**INFRASTRUTTURE FERROVIARIE STRATEGICHE DEFINITE DALLA LEGGE
OBIETTIVO N. 443/01
LINEA AV/AC TORINO – VENEZIA Tratta VERONA – PADOVA
Lotto funzionale Verona – Bivio Vicenza
PROGETTO ESECUTIVO
RILEVATI
Rilevato ferroviario da pk 31+390,00 a pk 31+633,65
GENERALE
Relazione di confronto P.D. / P.E.**

GENERAL CONTRACTOR  IRICAV2	ALTA SORVEGLIANZA  ITALFERR GRUPPO FERROVIE DELLO STATO ITALIANE				
Rilevato ferroviario da pk 31+390,00 a pk 31+633,65 RELAZIONE DI CONFRONTO P.D. / P.E.	Progetto IN17	Lotto 12	Codifica Documento EI2 RO RI 59 0 0 002	Rev. A	Foglio 2 di 4

Figura 1 - Progetto Esecutivo - sezione di intervento Ri59

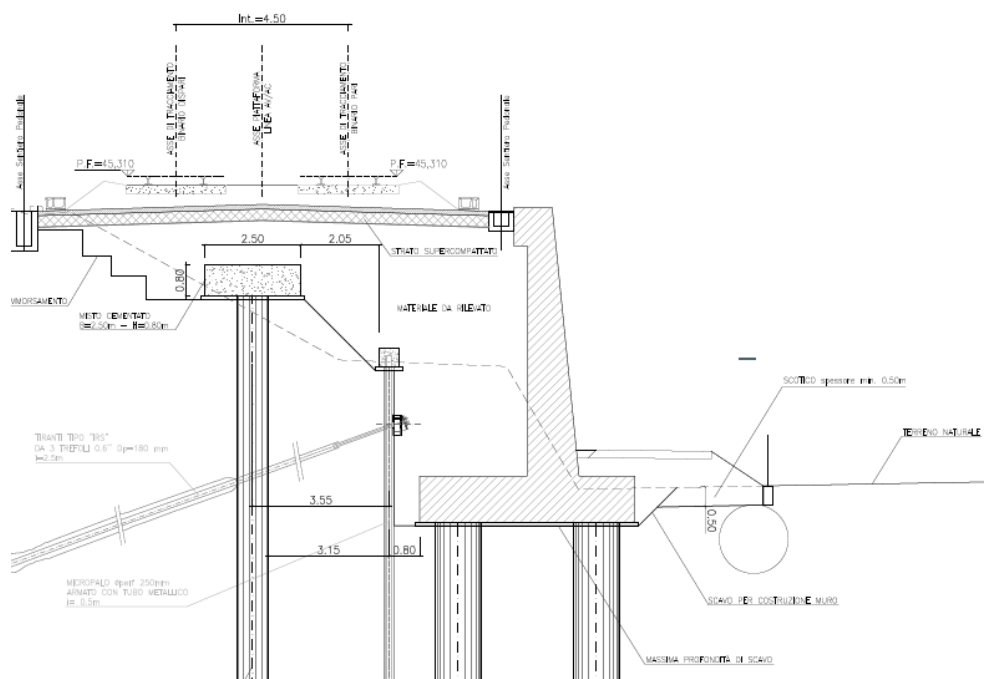
La soluzione di PE prevede una fila di inclusioni rigide $\Phi 800$ ad interasse pari a 2.5 m, tali inclusioni saranno sormontate da uno strato di misto cementato come mostrato in Figura 1.

Dalla pk 31+602, non essendoci più il muro di sostegno, il PD prevedeva 5 file di inclusioni rigide, la soluzione PE prevede 3 file di inclusioni rigide, in quanto sufficienti a limitare i cedimenti indotti.
